Plannummer 2205/32 - 002  
Format 105x60  
Massstab 1:100  
Gezeichnet tst  
Datum 27.06.2025  
Revidiert 20.03.2026 tst  
Revision

**PROJEKTÄNDERUNG 2**

**Bauherr**  
Hamilton Bonaduz AG  
Via Crusch 8  
7402 Bonaduz

**Architekt**  
Domenig Architekten | dipl. Architekten ETH SIA FH  
Comercialstrasse 36 | 7000 Chur  
Tel +41 81 286 73 00  
architekten@domenig.ch | www.domenig.ch

Grundriss Erdgeschoss

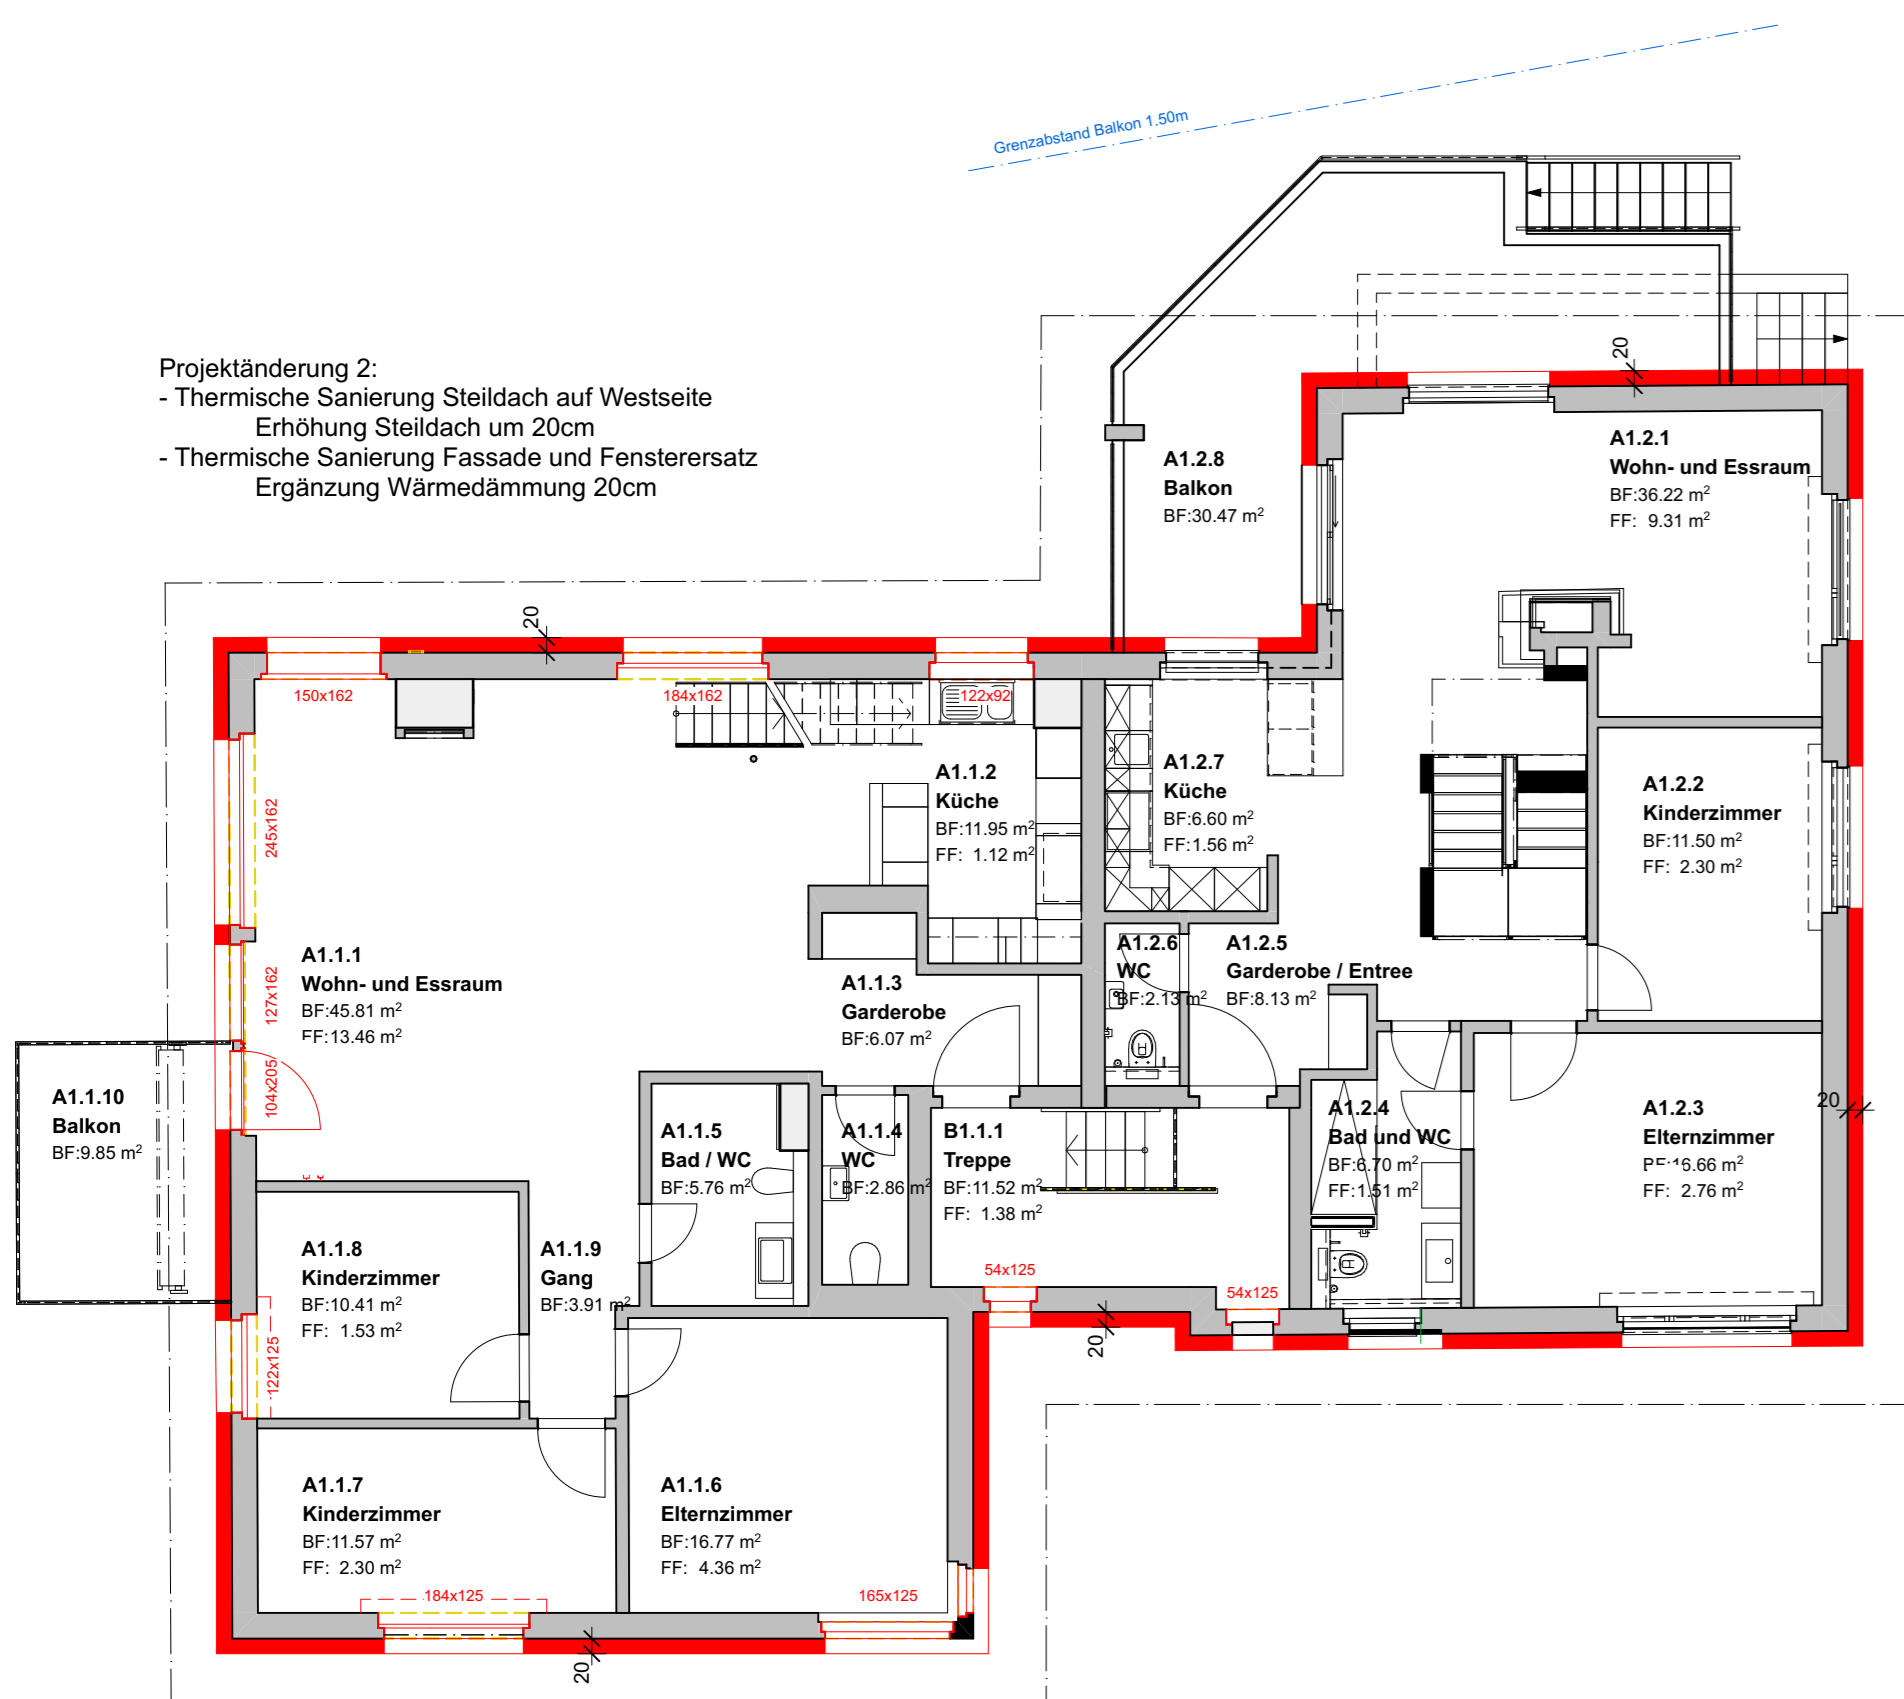
Projektänderung 2:  
- Thermische Sanierung Steildach auf Westseite  
Erhöhung Steildach um 20cm  
- Thermische Sanierung Fassade und Fenstersatz  
Ergänzung Wärmedämmung 20cm

Grundriss 1. Obergeschoss

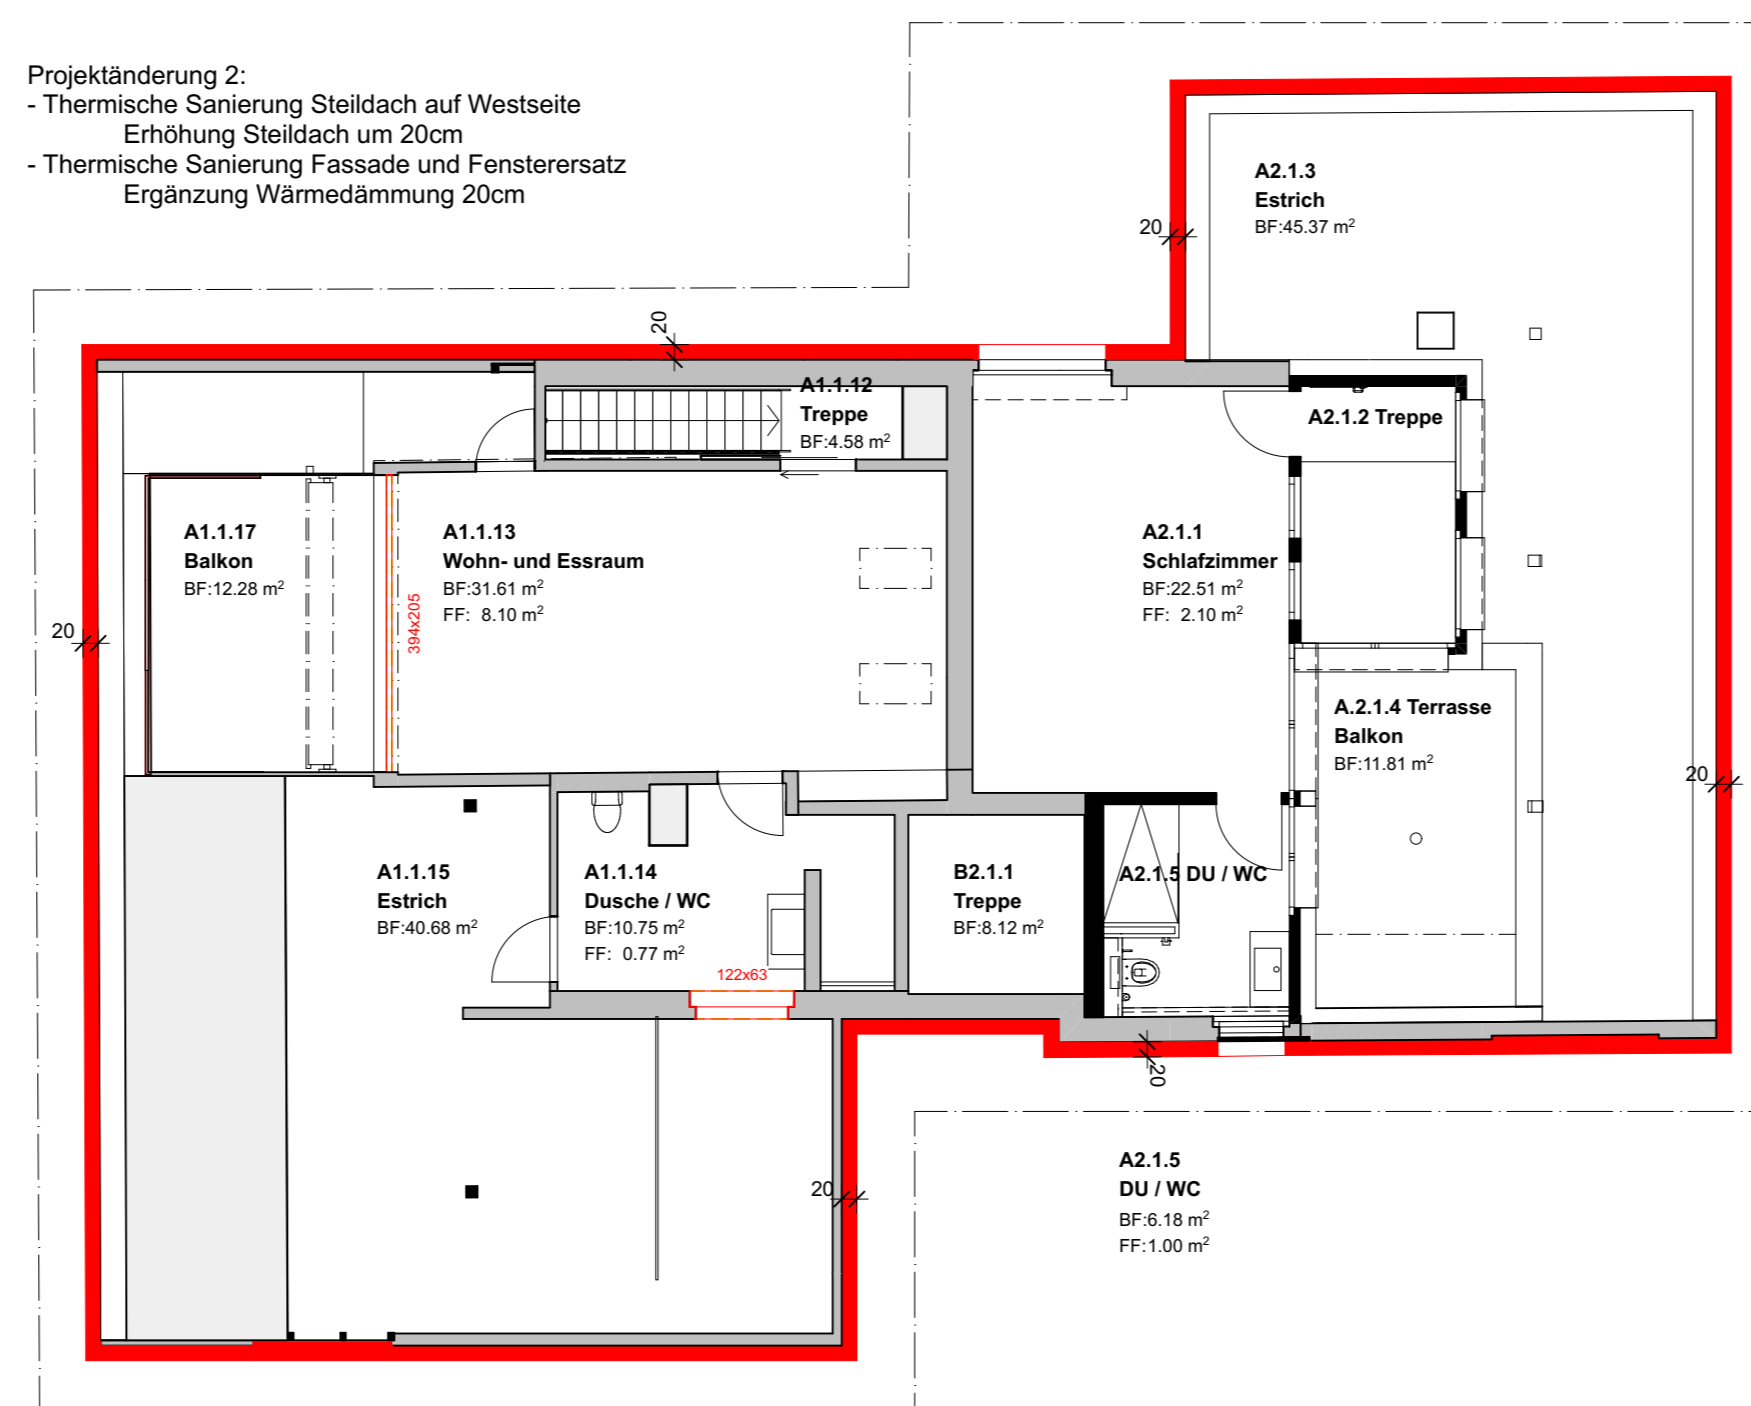
Projektänderung 2:  
- Thermische Sanierung Steildach auf Westseite  
Erhöhung Steildach um 20cm  
- Thermische Sanierung Fassade und Fenstersatz  
Ergänzung Wärmedämmung 20cm

Grundriss 2. Obergeschoss

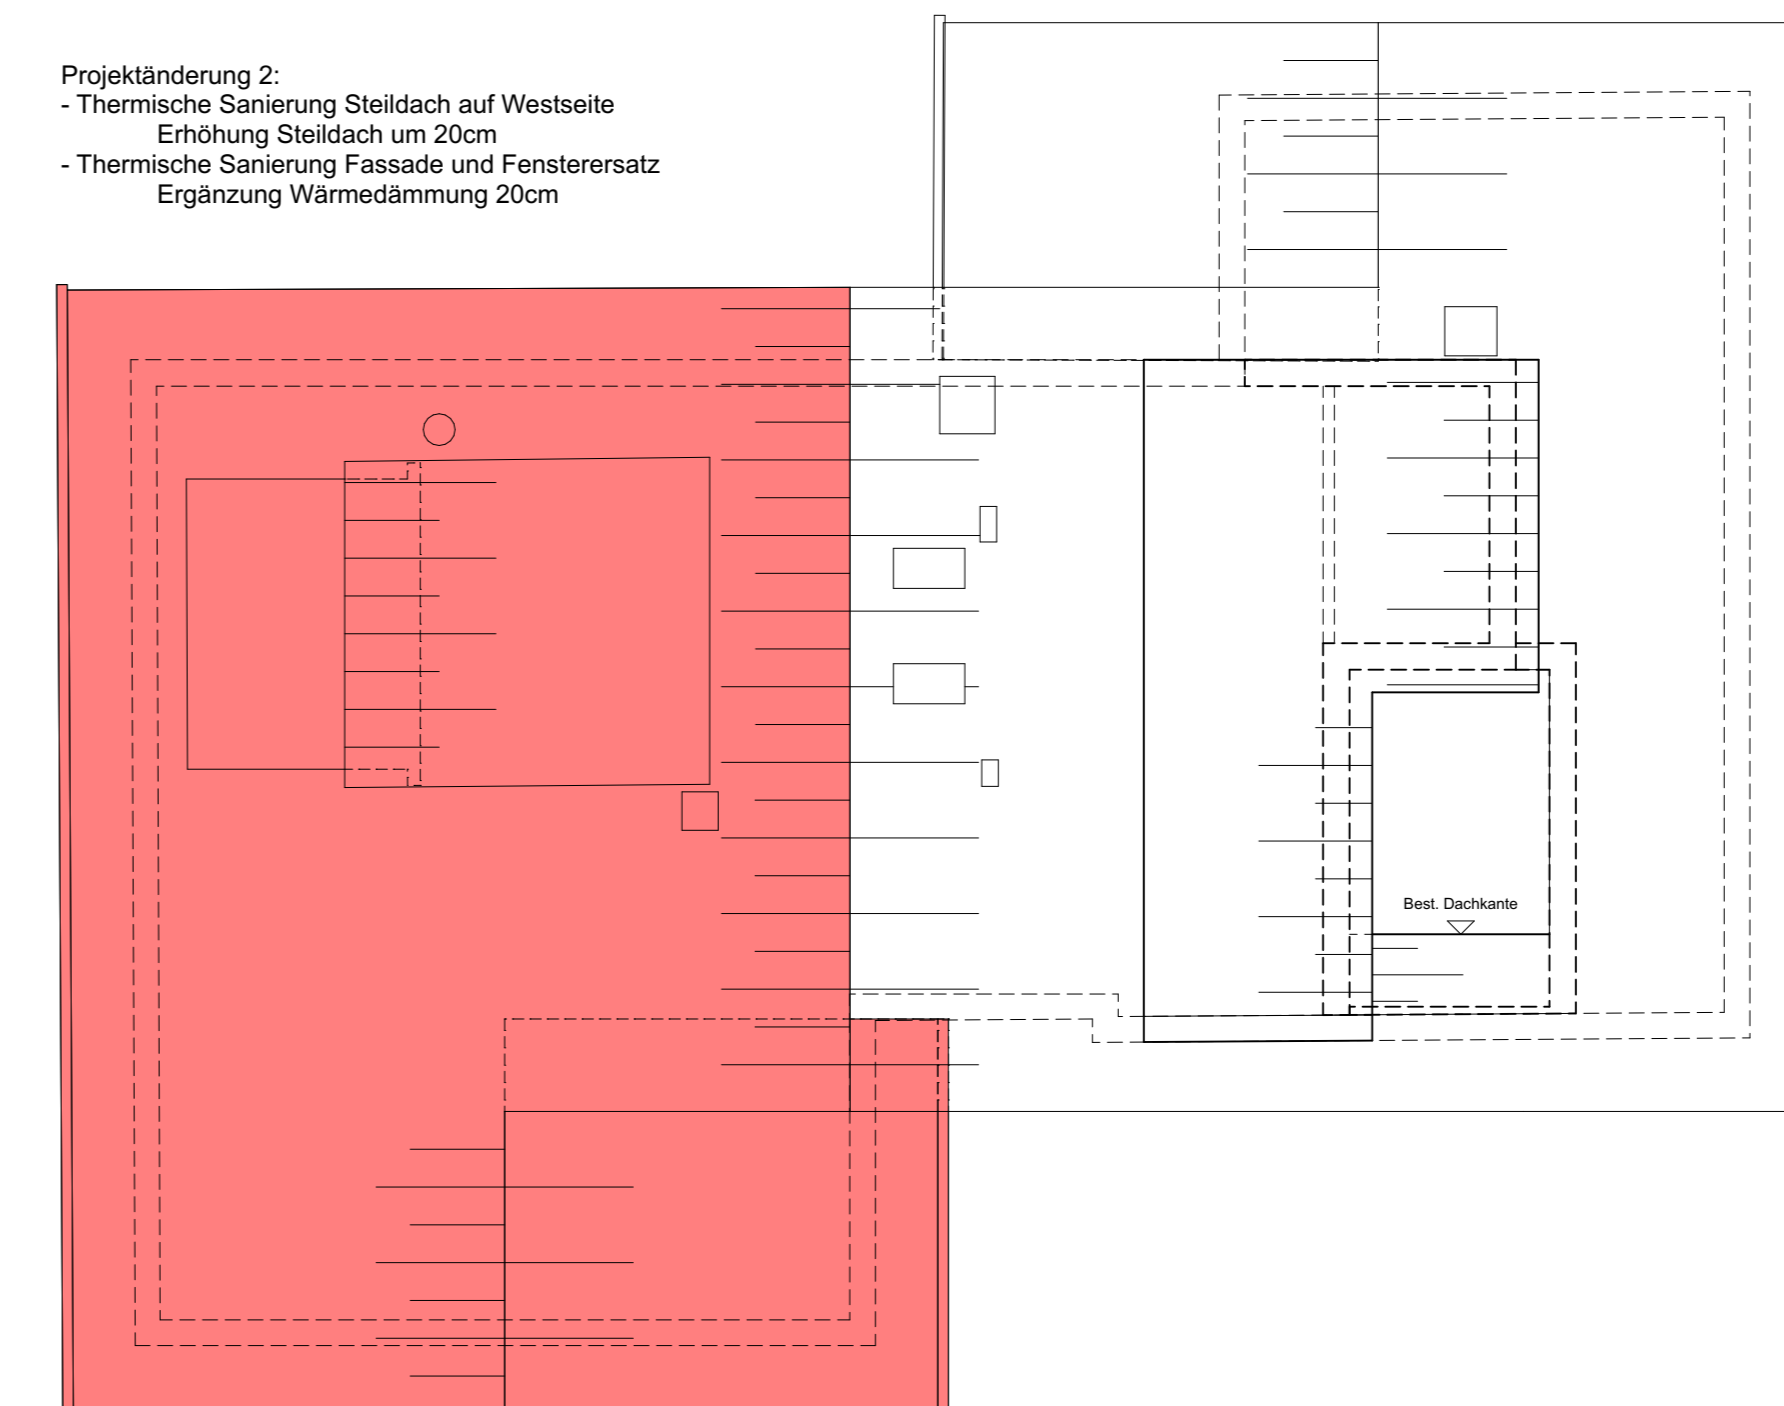
Projektänderung 2:  
- Thermische Sanierung Steildach auf Westseite  
Erhöhung Steildach um 20cm  
- Thermische Sanierung Fassade und Fenstersatz  
Ergänzung Wärmedämmung 20cm
